Panamá, 15 de Junio 2020

El motivo de la misma es para hacerle entrega formal de información aclaratoria presentada en la Nota **DEIA-DEEIA-AC-0057-1603-2020** del **16 Marzo del 2020**, y **Notificado el Martes 2 de Junio 2020**, del Estudio de Impacto Ambiental Categoría II denominado “**VENAO WEST PRIMERA FASE**” promovido por la Empresa **CAÑAS HILLS, S.A.**, a desarrollarse en el Corregimiento de Cañas, Distrito de Tonosi, Provincia de Los Santos

Imagen N°1: Tomografía Geo eléctrica del área Propuesta

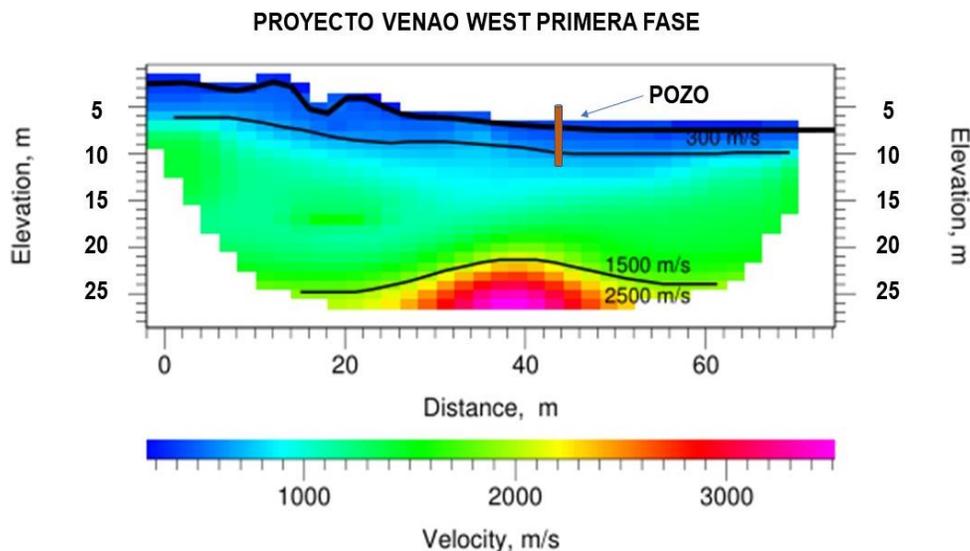
- a. Indicar cual será el tratamiento previo que se realizará para potabilizar el agua de pozo y norma a cumplir.
- b. Presentar pruebas de rendimiento de pozo con sus respectivas coordenadas UTM y DATUM; además del análisis calidad del agua subterránea y, que la misma certifique, según los caudales obtenidos, que pueda abastecer de agua potable esta fase del proyecto.

- b. En esta etapa No se ha perforado el Pozo, debido al orden de tramites que involucra como son, el permiso de exploración que otorga el Ministerio de Ambiente y la remoción de capa vegetal para poder llegar al sitio propuesto para esta actividad. Una vez tengamos la resolución de aprobación y pago

de indemnización ecológica, se procederá a solicitar el permiso de exploración, para la perforación, y prueba de 72 horas requerida y análisis de calidad de agua. Además se tiene contemplado solicitar la concesión de agua para (Uso Doméstico) para (Inodoros, Fregadores y Ducha). La Coordenadas Propuesta para la Perforación es la Siguiete:

Pozo 824 297 mN , 581,165 mE.

Para el fundamento hidrogeológico para la ubicación del Pozo se utilizó el siguiente criterio:

La determinación y localización de los acuíferos, consistió en el análisis de las características físicas de las rocas, en las diferentes formaciones geológicas, hacia la posibilidad teórica de poder contener agua subterránea. Se trata de un criterio únicamente cualitativo, que plantea diferentes hipótesis, tales como las siguientes: los sedimentos aluviales deben conformar una capa acuífera; las rocas ígneas y las calizas fracturadas constituyen redes acuíferas; mientras que las rocas ígneas, macizas y no fracturadas, no contienen aguas subterráneas Para la evaluación de la productividad de los acuíferos en el Área del Proyecto **VENAO WEST PRIMERA FASE**. Para esto se utilizó Resistividad eléctrica.

Figura N°1: Esquema propuesto para la instalación y operación del Sistema Bio-Digestor.

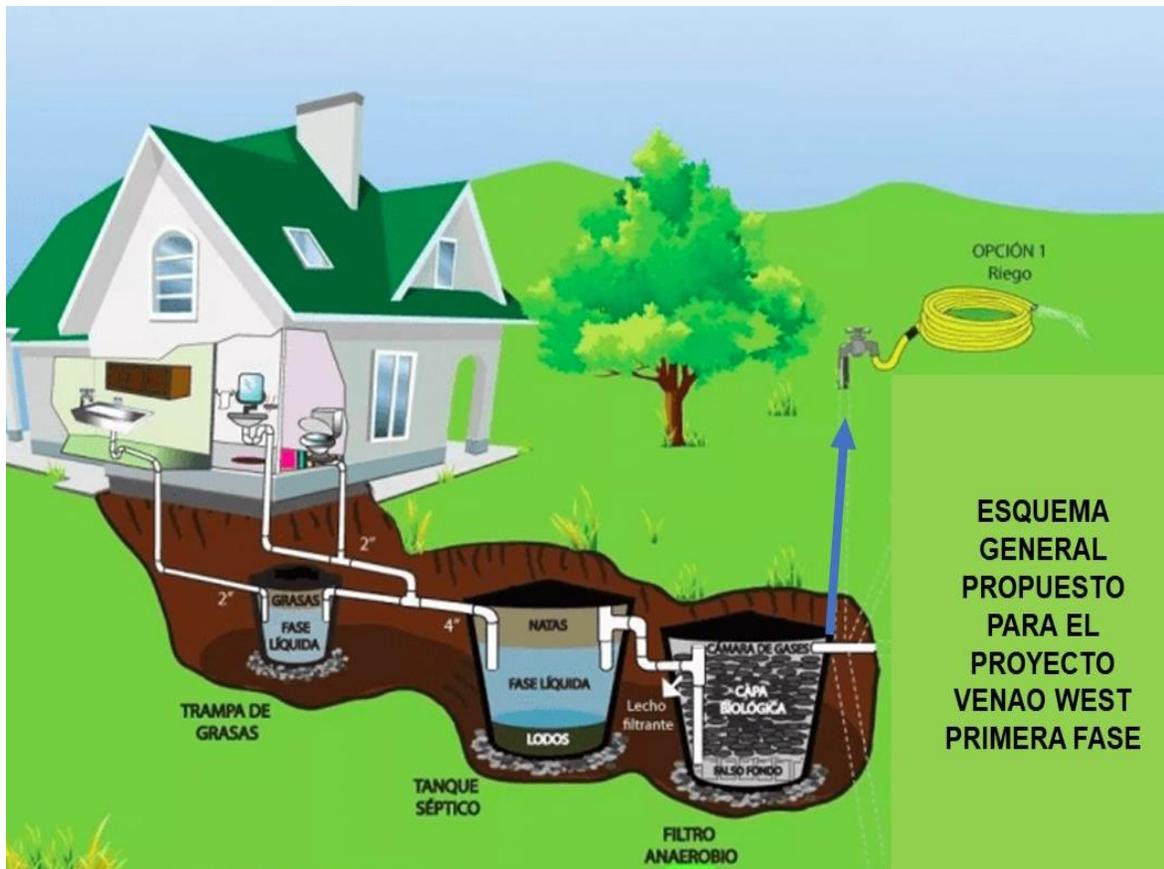
- a. Indicar si se contempla la construcción de pozos de infiltración para cada Bio-Digestor Instalado, en caso de que no sea utilizada el agua para riego o que la misma se requiera.
- b. De requerir pozos de infiltración, deberá presentar prueba de percolación georreferenciado, donde se compruebe que el lote tiene la capacidad de infiltración para las aguas.
- c. Aportar mecanismo de operación del sistema de tratamiento de aguas residuales.
- d. Indicar el manejo y disposición final del lodo generado por el sistema de tratamiento de aguas residuales y norma a cumplir.

- b. No se construirá Pozo de infiltración.
- c. A continuación presentamos el mecanismo de operación propuesto para el Proyecto Venao West Primera Fase.

Plano N°1: Área de Conservación del Bosque colindante con el Rio Cañas

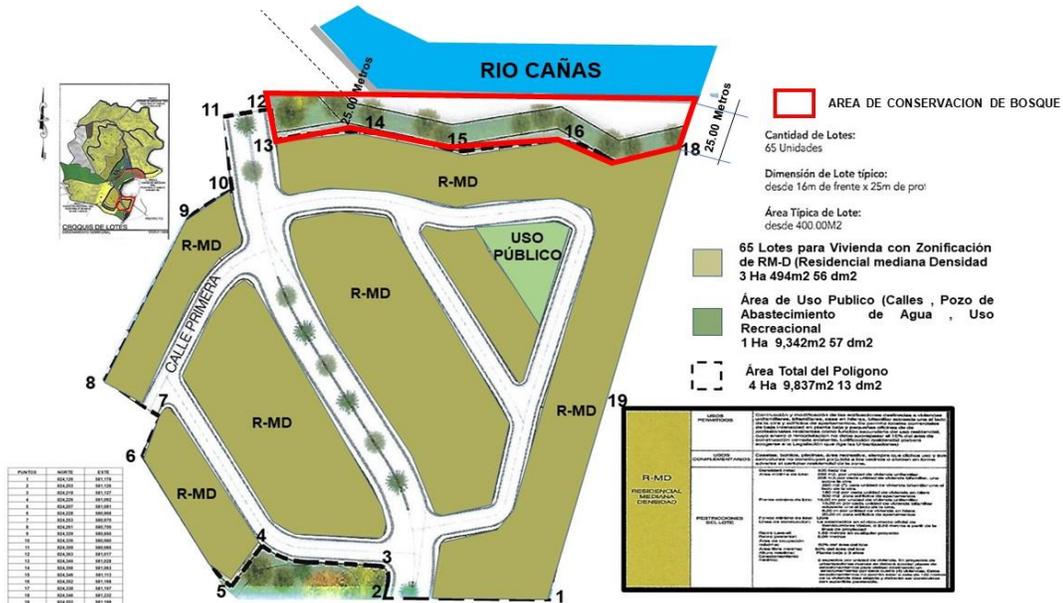
- a. Indicar su conservación o intervención en el área de Desarrollo de Proyecto de la especie identificada como vulnerable según la resolución DM-0657-2016 del 16 de Diciembre 2016.
- b. Especificar dentro del inventario forestal la ubicación de las especies inventariadas en la sección de protección de la fuente hídrica colindante con el polígono del proyecto en evaluación.
- c. Definir las dimensiones del ancho y longitud de las secciones de protección a establecer en el cauce de la fuente hídrica (rio Cañas), que guardan relación con el Polígono del proyecto.

- c. A continuación presentamos vista de planta del rio Cañas y las distancias reservadas (en sección colindante con el Proyecto) para la protección del Bosque el cual se ubica en área de servidumbre.

Plano N°3: Muro de Contención Aprobado Por el Ministerio de Obras

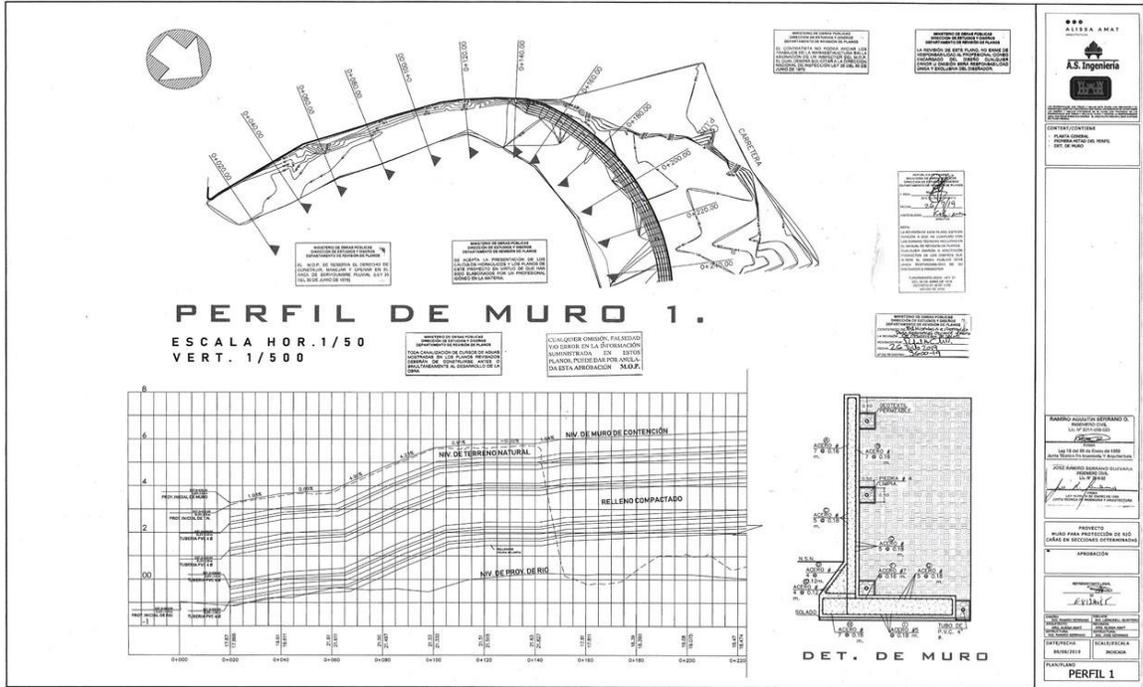
En la Imagen N°1 Zona de Influencias del rio Cañas con el Proyecto Venao West Primera Fase, del Estudio hidráulico e hidrológico del rio Cañas colindante con el Proyecto, pagina 476 del EsIA, se señala la ubicación de un Muro de protección entre el cauce del rio Cañas y el polígono del Proyecto. Por lo antes Mencionado se solicita:

- Presentar Coordenadas UTM con su respectivo DATUM, del alineamiento del muro de protección e indicar la longitud del Mismo gráficamente.
- Indicar el ancho y Longitud a Conservar entre la ubicación del Muro de protección y el cauce del rio Cañas.

- A continuación Presentamos los Planos del Muro de Contención ubicado en el Rio Cañas, colindante con el Proyecto Venao West Primera Fase aprobado por el Ministerio de Obras Públicas. (Anexo I Copia del Plano Aprobado

COORDENADAS
0581050/0824728

COORDENADAS
0581242/0824551
LONGITUD DEL MURO: 386.23 M
